大阪公立大学医学部附属病院駐車場運営管理業務委託 長期継続に関する質問書
に対する回答書

別紙 1 (1 / 7)

日付 '14.03.09	名 称 大阪市立大学医学部附属病院	図 名 系統図
縮尺 1/100		
図番 ZN-583020

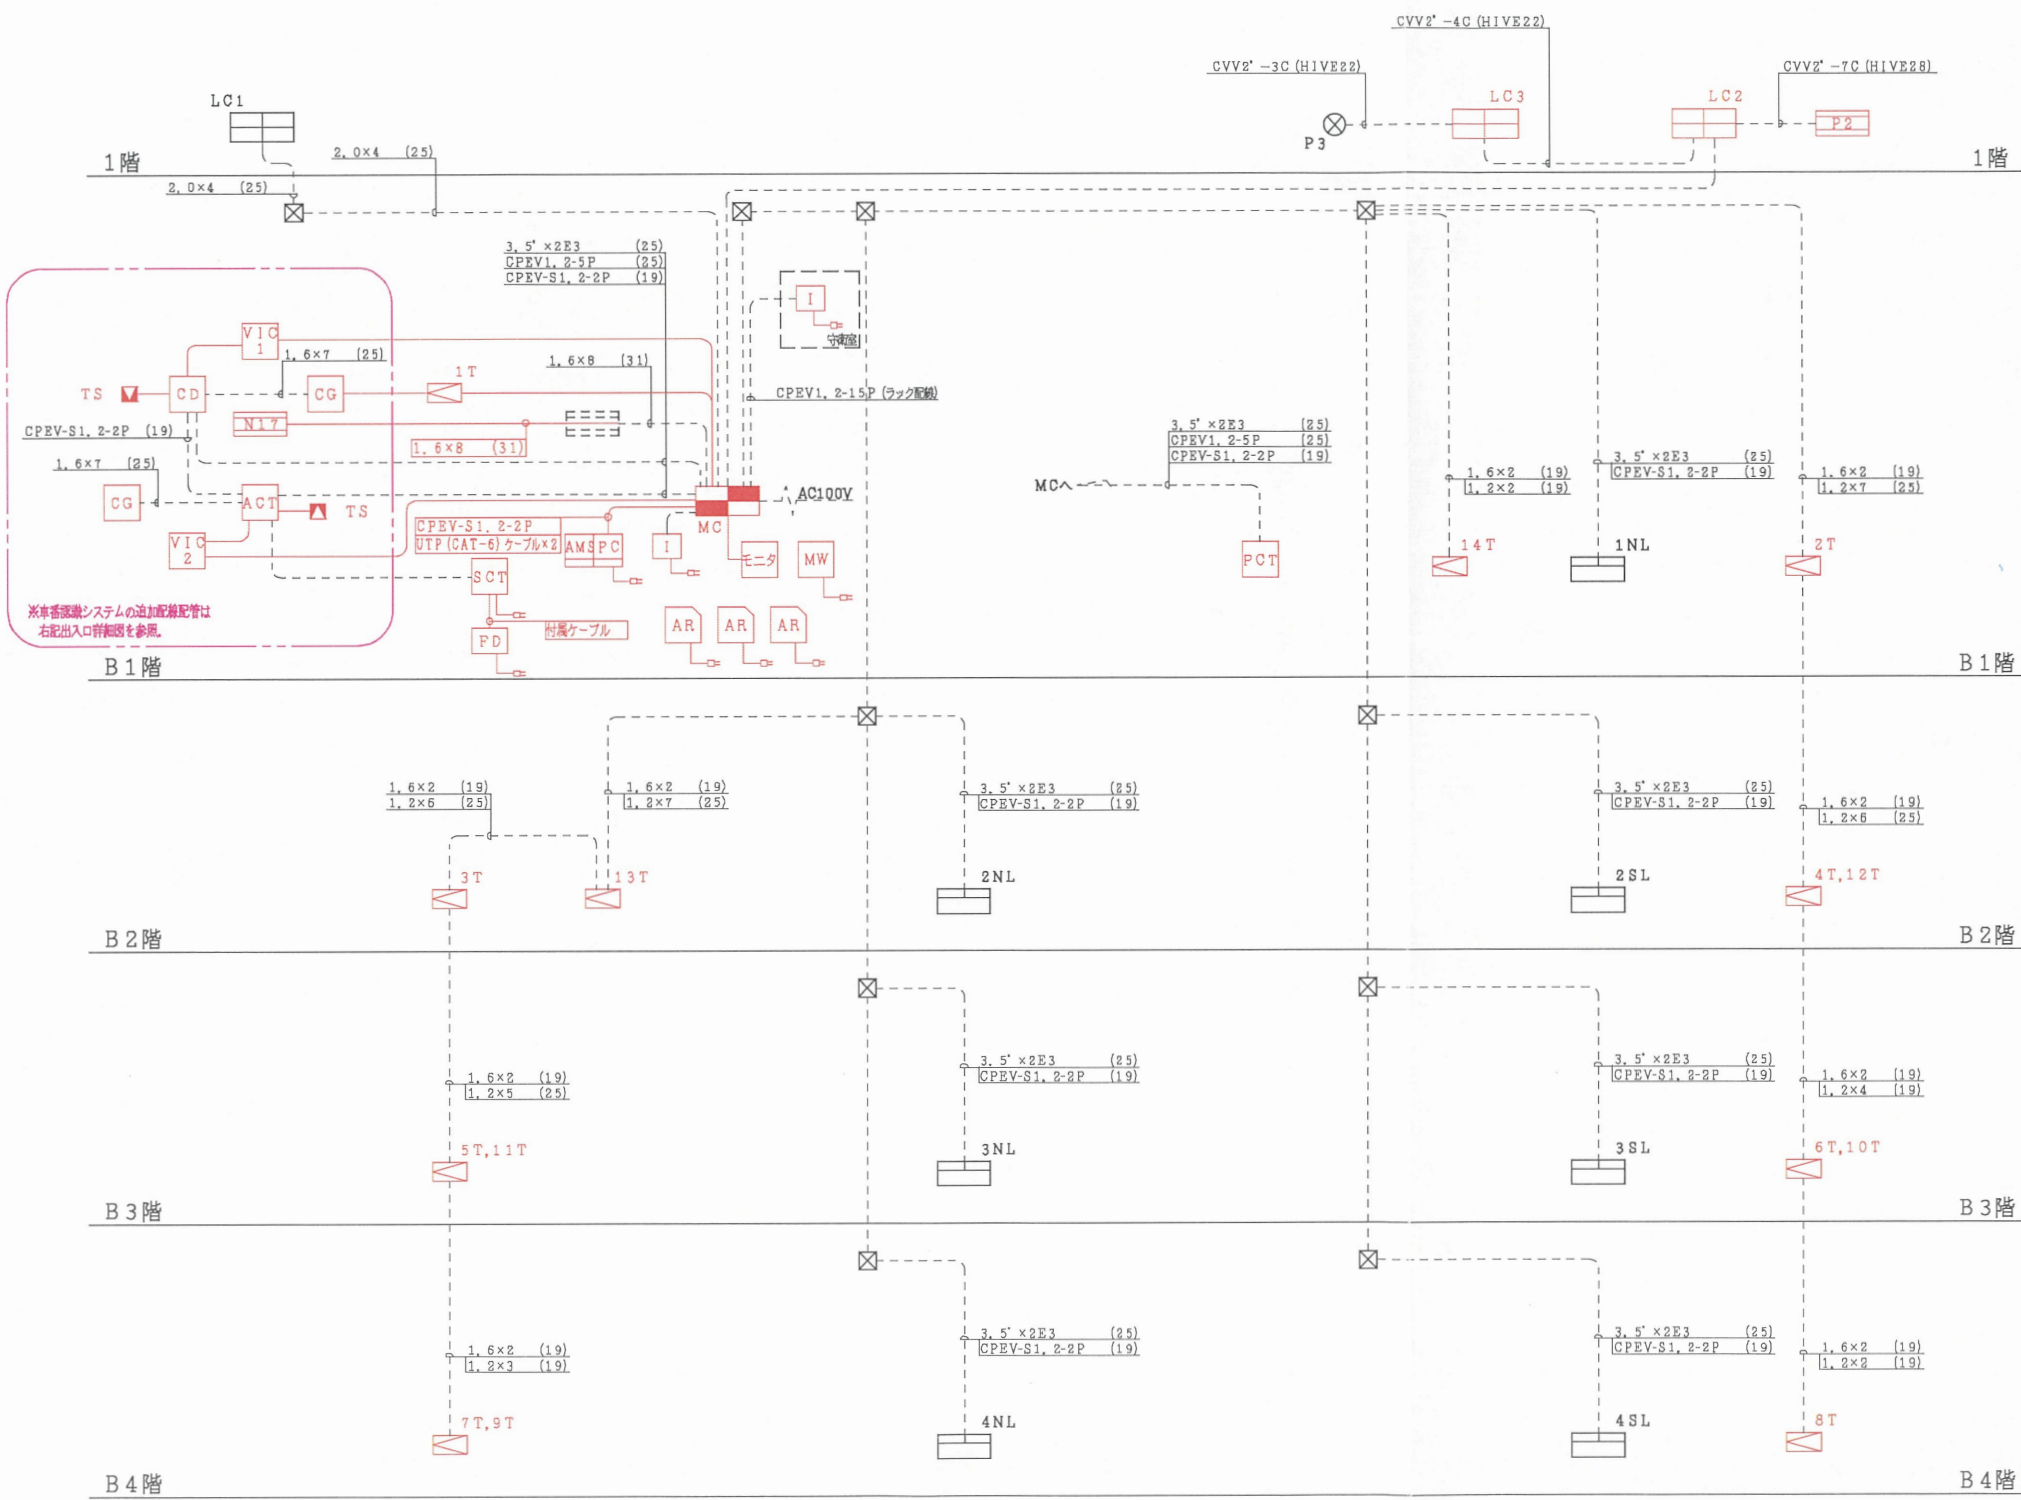
質 問 事 項		※※
仕 様 書 項 目 番 号	質 問 内 容	回 答
1 0 (4)	既設の機器の継続使用に関して 発券機や出口精算機、事前精算 機、カメラなど消耗が激しい機 器は故障の恐れが高いため、新 設する方がよろしいのではない でしょうか。	仕様書10(4)⑭に記載のとおりで す。
1 0 (4)	不要となった既設機器の撤去や 廃棄は費用を負担させていただ く形式でもよろしいでしょ うか。	仕様書10(4)⑮に記載のとおりで す。
1 0 (4)	既存駐車場システムの系統図を ご提示いただけますでしょ うか。	系統図(別紙1)を添付します。
1 0 (4) 〈参考〉	防犯カメラやその他駐車場設備 は、引き続き使用する場合は病 院資産の認識でよろしいでしょ うか。	お見込みのとおりです。
1 0 (4) 〈参考〉	管理事務所内の備品がある場 合、引き続き使用可能でしょ うか。また、備品一覧を共有く ださい。	備品リスト(別紙2)を添付しま す。 受託者が使用することについ ては、受託者決定後の協議とし ます。
1 0 (5)	各病棟受付窓口での割引対応は 各病棟窓口従業員で割引処理 をして頂く認識でよろしいしょ うか。	お見込みのとおりです。
1 0 (6)	現に勤務している方で継続雇用 を希望される方は何名いら っしゃいますでしょうか。	現在の管理室係員8名全員が継続 雇用を希望している前提でご検 討ください。
